当社原子力発電所における原子炉圧力容器に係わる疲労評価結果の一部誤りについて

原子炉圧力容器（以下、「RPV」という。）の低サイクル疲労評価において、評価に用いている計算ソフト（EVASt）のプログラムに一部誤りがあり、同様の計算ソフトを用いて評価を実施した当社原子力発電所の評価の一部に誤りがあることを委託先である日立GEニュークリア・エナジー株式会社（以下、「日立GE」）より報告を受けた。

図1 停止事象の事象分割イメージ

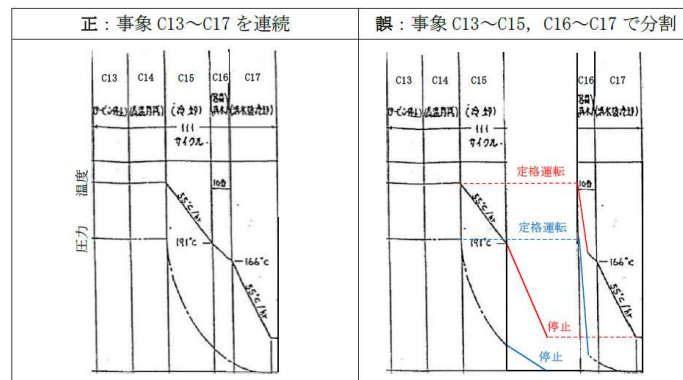
a. 停止事象の事象分割誤り

疲労評価において、熱サイクルの各事象における一次+二次+ピーク応力を計算する際に、本来連続するものとして定義すべき停止事象（C13～C17）がC13～C15とC16～C17で分割して定義されたため、C13～C17までを連続的な停止事象として評価する際にプログラムの分割を正しく認識していない場合、C15で停止した後、C16において定格運転から再開されることで、定格運転から停止に至る経路が2回繰り返されることとなっていた。

疲労評価における疲労組み合わせの機能において、プログラム上で C13~C17 までとしている停止事象に対して、C16, C17 に海外案件の停止事象の評価を割り当てるためプログラムを変更し、停止事象を C13~C15 までと C16~C17 に分割して定義したが、C13~C17 までを連続的な停止事象として評価する場合に、評価者がプログラムの分割を正しく認識できていなかった。

図2 特定の事象の誤った回数設定イメージ

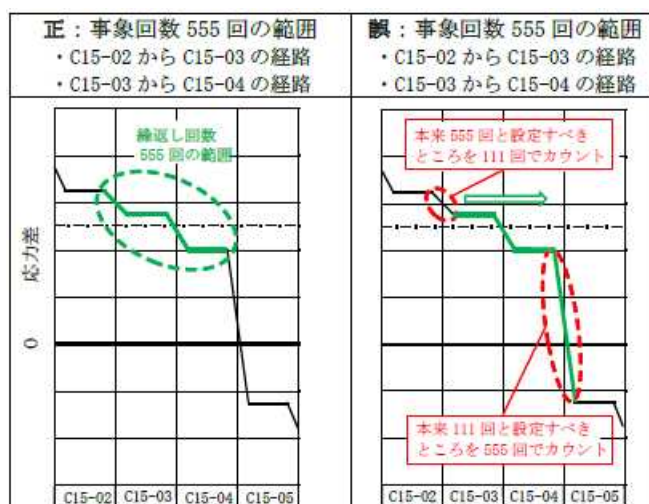
b. 停止事象のうち、特定の事象の誤った回数設定

停止事象 (C13~C17) のうち、C15 において 1 回の停止事象につき 5 回発生する停止時注水事象を考慮^{※1}する際、注水事象の回数について停止事象の回数 111 回の 5 倍である 555 回と設定する範囲がある。これを設定するプログラムの一部が欠落していたことで、本来 555 回と設定すべき範囲にずれが生じた。

プログラム改訂時に従来の計算ソフト（EVAST）が持つ疲労組み合わせの際に注水事象回数を5倍（111回×5＝555回）とする機能を追加する際に元のプログラムの当該部分にあたる箇所を誤って削除（プログラムの一部が欠落）した。

このため、注水事象回数を5回（5倍）と設定する範囲にずれが生じた。

図3 起動事象回数の過大評価イメージ

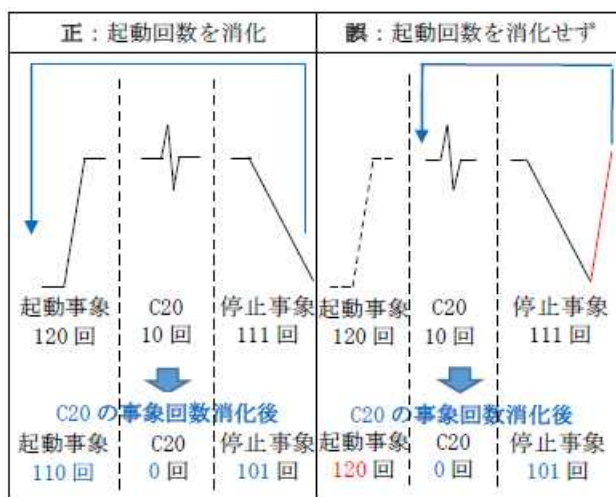
c. 起動事象回数の過大評価

起動停止が関係する組み合わせのピーク応力差の回数設定において、停止事象後に定格運転に戻るように設定されていたことから、応力差が大きくなる経路が過大にカウントされることとなっていた。

プログラム改訂作業時に起動停止が関係する組み合わせのピーク応力差の回数設定において、「回数＝0」とすべきところを「回数＝対象経路の回数」と誤って設定した。

図 (b)1-1 応力差の変動と繰返し回数

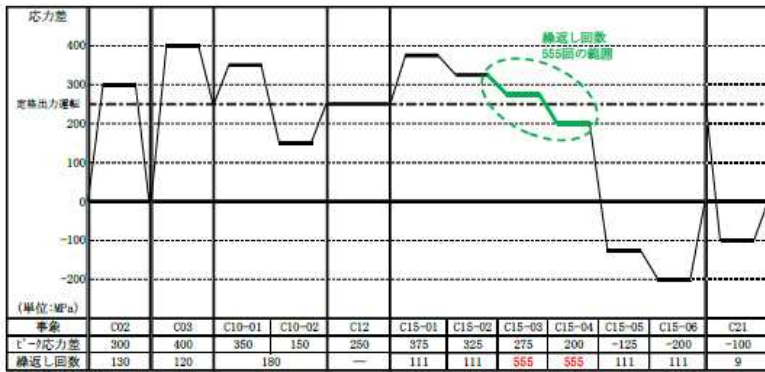
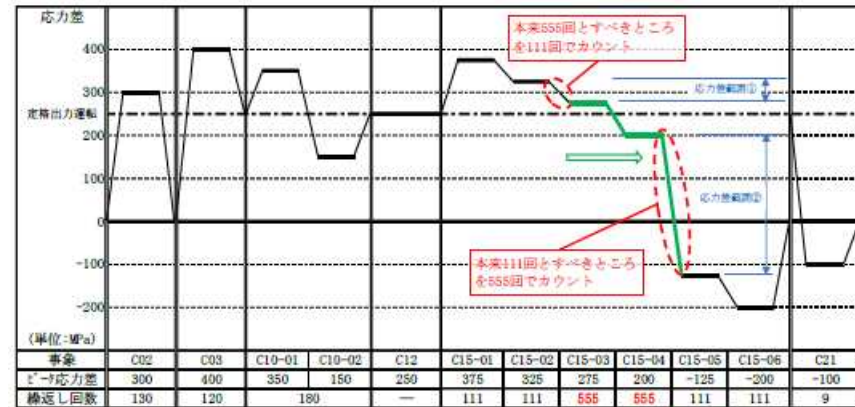
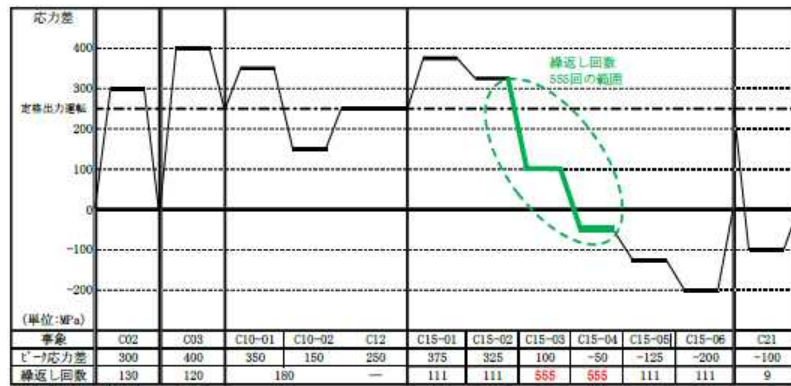
b. 停止事象の事象分割誤り（ケース1）

内容 停止事象のうち，1回の停止事象に対して5回の原子炉注水を想定するケースにおいて，注水回数は停止事象(111回)の5倍(555回)とすべきであるが，ここで5倍する注水事象の範囲を誤っていた。

- 注水事象前後の経路の長さ(ピーク応力差)によって，本誤りによる疲れ累積係数が過大に評価される場合と，過小に評価される場合があり，本ケースでは過大な値に評価される傾向にある。
- なお，ABWR の場合は，注水回数を停止事象(111回)の5倍にする考慮はないため，本誤りの影響はない。

図(b)2-1 応力差の変動と繰返し回数

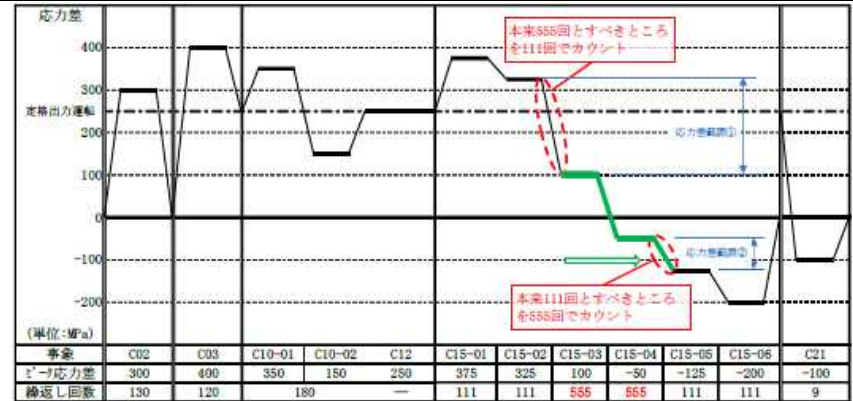
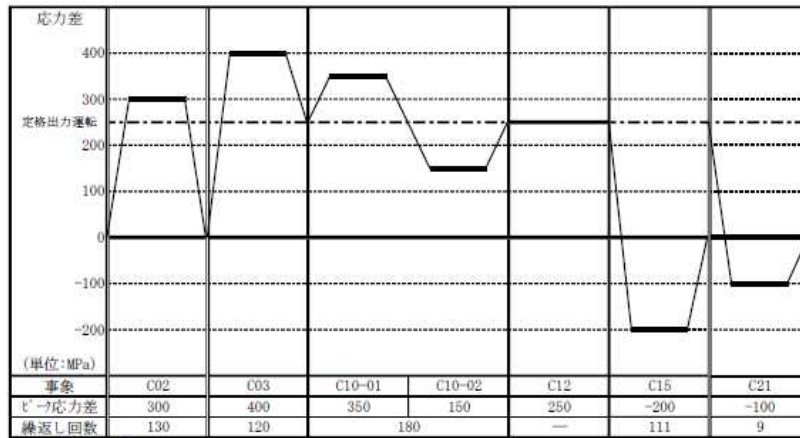
b. 停止事象の事象分割誤り（ケース2）

内容 停止事象のうち、1回の停止事象に対して5回の原子炉注水を想定するケースにおいて、注水回数は停止事象(111回)の5倍(555回)とすべきであるが、ここで5倍する注水事象の範囲を誤っていた。

- 注水事象前後の経路の長さ(ピーク応力差)によって、本誤りによる疲れ累積係数が過大に評価される場合と、過小に評価される場合があり、本ケースでは過小な値に評価される傾向にある。
- なお、ABWRの場合は、注水回数を停止事象(111回)の5倍にする考慮はないため、本誤りの影響はない。

図(c)-1 応力差の変動と繰返し回数

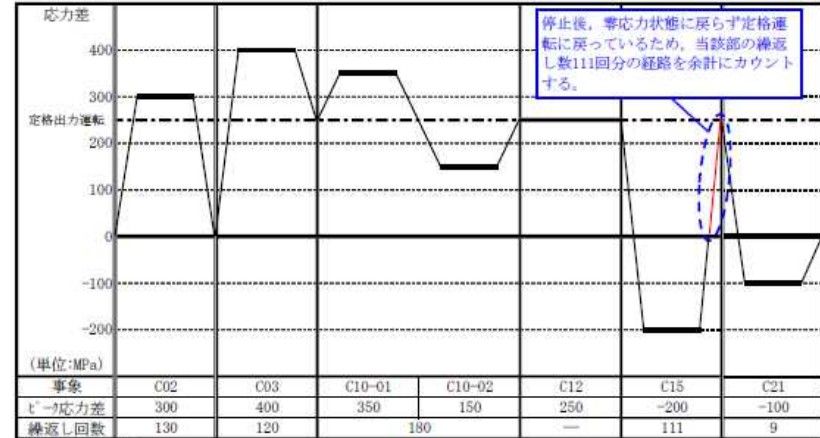
c. 停止事象の事象分割誤り

ピーク応力差が最大となる時点の組み合わせについて、起動停止が関係する組み合わせのピーク応力差の回数を設定するプログラムソースが、停止事象後に定格運転状態に戻るよう設定していた。停止事象後に定格出力運転状態に遷移しているため、応力差が大きくなる経路が過大にカウントされる。

- ・本誤りでは、誤りの計算の疲れ累積係数は、正しい計算に比べ過大な値に評価される傾向にある。
- ・なお、本誤りによる繰返し回数の増加が疲労限未満の事象に生じる場合は、無視できる範囲(10^{-4} 程度)で疲れ累積係数が増減する。
